Gezamenlijke Zienswijze NRD dijktraject Arcen

Stichting belangenvereniging
bewoners aan de Maas Arcen

Betreft zienswijze i.v.m. NRD MER projectplan dijktraject Arcen

Arcen 07-04-2018

Afbeelding 1. Hydraulische knelpunten bij Arcen.

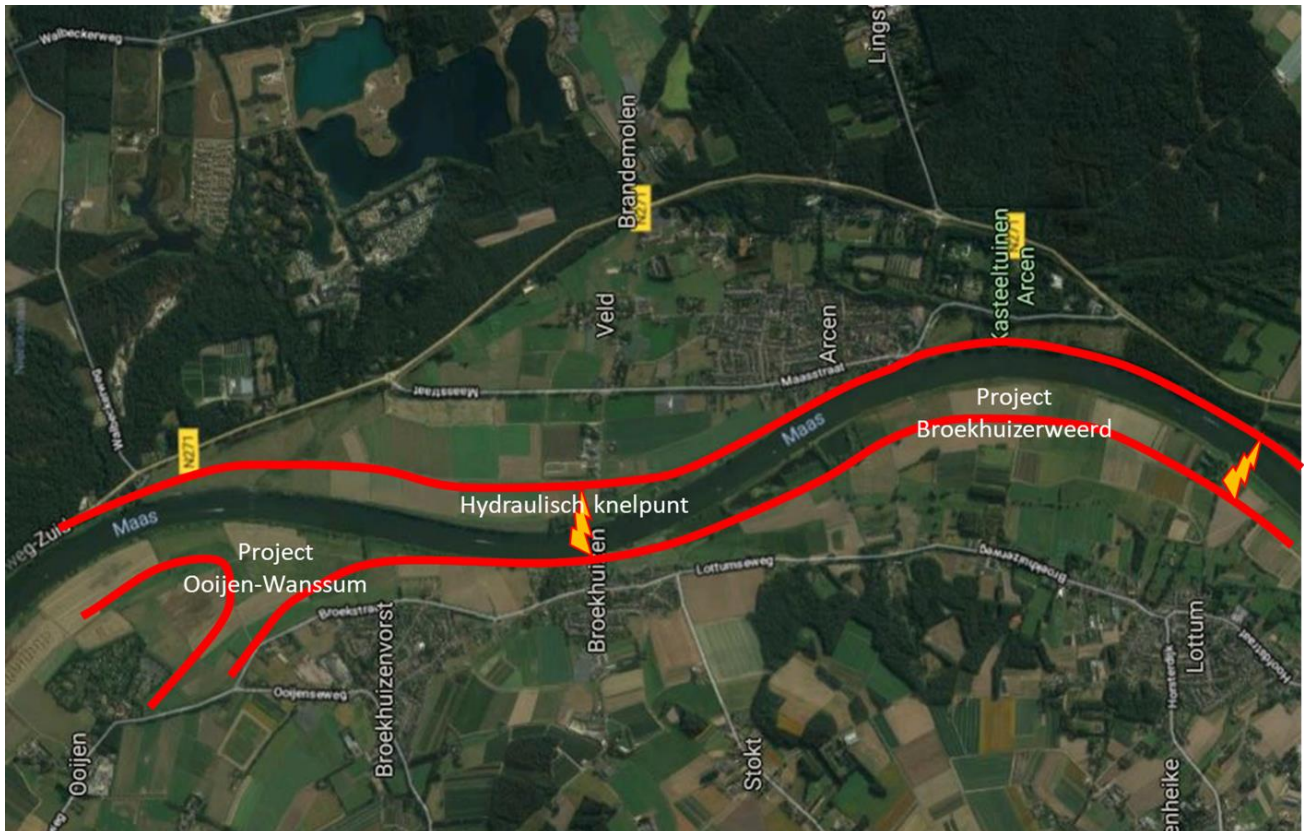
In de nabijheid van Arcen bestaan twee hydraulische knelpunten. Het knelpunt bij het veer Lottum kan worden opgelost door het plan Lottum/Broekhuizerweerd. Het hydraulisch knelpunt bij het veer Arcen-Broekhuizen kan worden opgelost door het plan Hertogbroek.

Het hydraulisch knelpunt bij het veer Arcen-Broekhuizen levert een substantiële bijdrage aan de huidige hoogwaterstanden in Arcen. Door dit hydraulisch knelpunt op te lossen kan het stroomvoerend regime van de rivier in zijn geheel sterk verbeteren. Zonder dit knelpunt zal de hoogwaterstand in Arcen substantieel lager zijn. Bij het veerpont Arcen-Broekhuizen loopt de grond aan beide zijden steil omhoog. Aan de zijde van Broekhuizen ligt het dorp nagenoeg direct aan de Maas. Aan de zijde van Arcen loopt de weg stijl op waardoor deze de hoogwaterstroom onnodig belemmert. Bovendien staan aan er bomen en struiken alsook een woning met hagen die de doorstroming van de Maas belemmeren.

FIGUUR 1: UITKOMSTEN BD VOOR DE DIJKVAKKEN IN ARCEN (VOOR ZOWEL ZICHTJAAR 2075 ALS 2125)

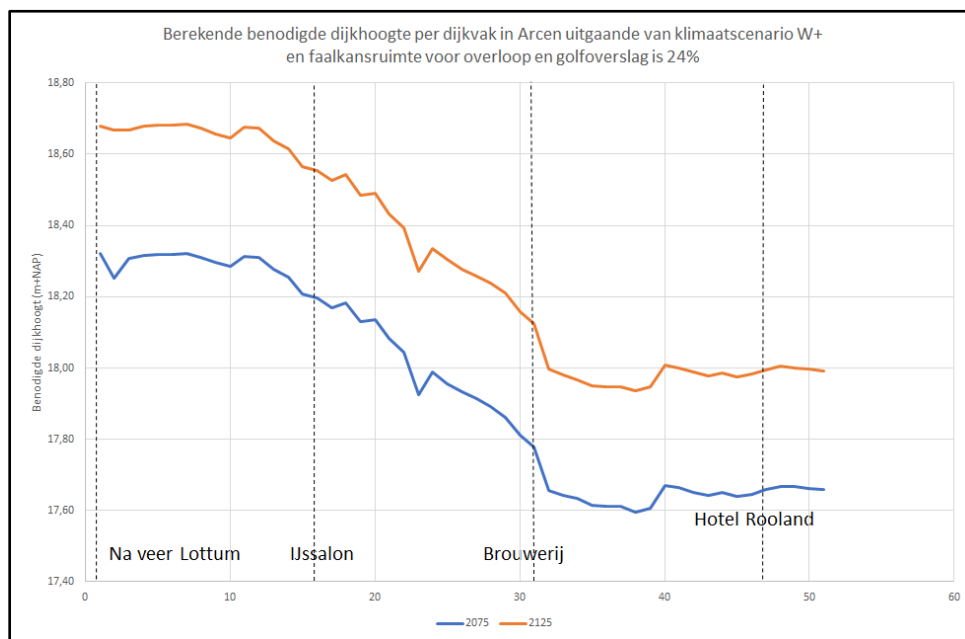
Op basis van literatuuronderzoek en gesprekken met experts is uitgelegd hoe het Waterschap is gekomen tot de hoogte van 18.60m+NAP als benodigde dijkhoogte (=BD). Een belangrijke conclusie is dat er eigenlijk geen sprake is van de BD. Een BD hangt nl. af van de jaren waar je naar kijkt (de zichtjaren), hetgeen in het geval van het Waterschap Limburg de jaren 2075 en 2125 zijn. Daarnaast is de BD verschillend voor de diverse dijkvakken. Vanwege het verval van de Maas, dat tijdens hoogwater zo'n 80 cm is, zullen de dijken trapsgewijs aflopend worden aangelegd vanuit het zuiden. Op dit moment wordt de 18.60m+NAP door het Waterschap genoemd als BD in 2125 voor (bij benadering) het stuk van de Schanstoren tot aan Alt Arce. Wat de uitkomst van de berekeningen voor heel Arcen is geworden, is gevisualiseerd in Figuur 1:

FIGUUR 8: EFFECT VAN AANPASSING FAALKANSRUIMTE OP DE HBN IN ARCEN BIJ LA TOUR MEUSE

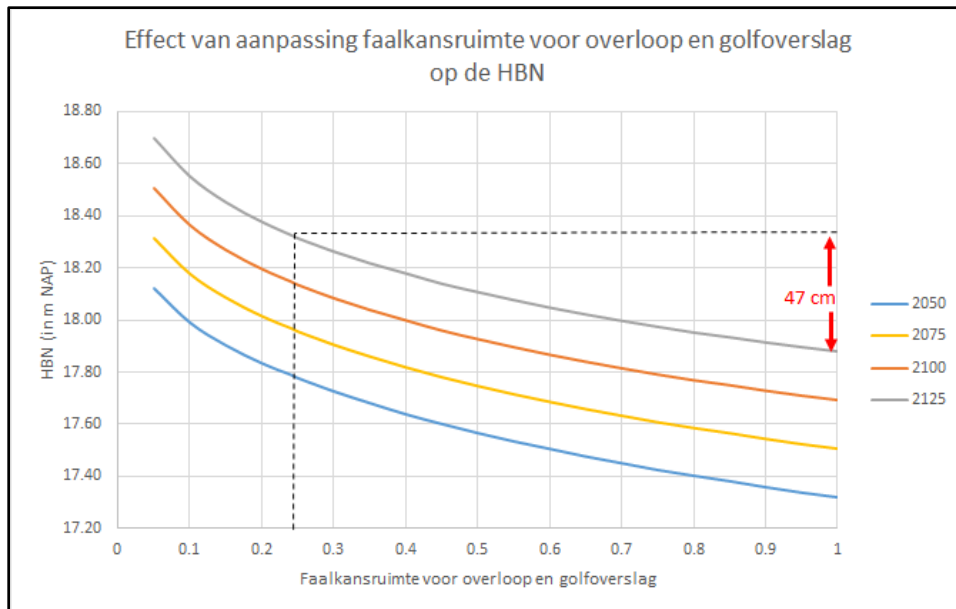
Zoals in stap 9 beschreven kun je ook optimaliseren in de faalkansbegroting en kijken wat er met de HBN gebeurt als de 24% verschuift naar 100%. Dus alle ruimte voor overloop en golfoverslag. Het resultaat is berekend voor de zichtjaren van het Waterschap en voor de locatie La Tour Meuse te zien in Figuur 8:

Duidelijk is dat de HBN (dit is de uiteindelijke BD verminderd met de onzekerheidstoeslag van 0.25m) 47 cm lager ligt als we die faalkansnorm verschuiven van 24% (0.24) naar 100%. Dat geldt overigens voor alle zichtjaren. Dit is precies conform de resultaten in stap 9.

FIGUUR 9: JAARGEMIDDELDEN VAN WINDSNELHEID IN SCHIPHOL EN ARCEN

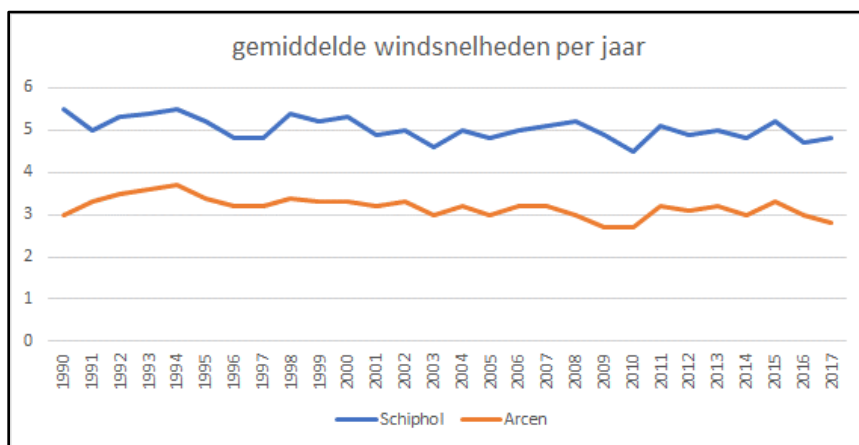
Na al deze rekenpartijen wil de auteur ook nog kijken naar de invoerwaarde voor de wind, die invloed heeft op de overloop en golfverslag. Het invoerbestand in Hydra gaat uit van windsnelheden zoals gemeten op Schiphol. Iedereen weet dat het daar harder waait dan in Arcen. Dat blijkt ook eenvoudig uit de meetgegevens van de weerstations. Immers, zowel Arcen als Schiphol heeft een weerstation en er blijkt dat gemiddeld over de periode 1990-2017 Arcen 3.18m/s had en Schiphol 5.03m/s²⁷. Dat is in Schiphol bijna 60% hoger.

FIGUUR 12: UITKOMSTEN BD VOOR DIJKRING 65 (ARZEN) OP BASIS VAN HYDRA 2.3.5 BEREKENINGEN EN WEL VOOR DE ZICHTJAREN 2075 EN 2125, DIE HET WATERSCHAP HANTEERT, UITGAANDE VAN FAALKANSBEGROTING MET 24% VOOR OVERLOOP EN GOLFOVERSLAG

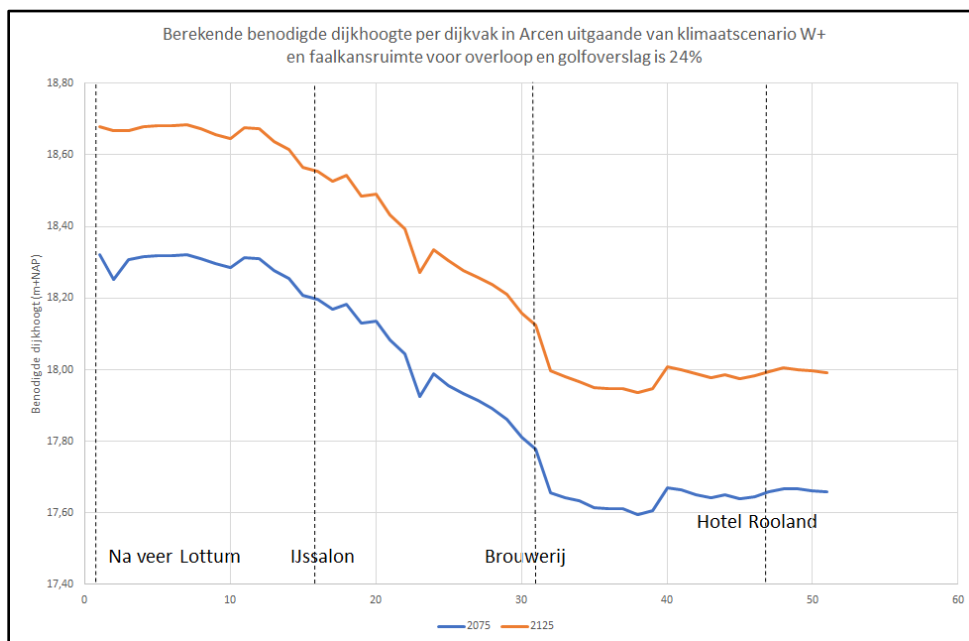
Wat opvalt is dat er inderdaad bijna 18.60m+NAP wordt berekend voor de BD in het eerste punt van de dijkkring, vlak na het Lottums veer en 17.79m+NAP in het laatste punt, om ons te beschermen tegen overloop en golfoverslag. Dat is een verval van 80 cm en dat over een afstand van 5 km!
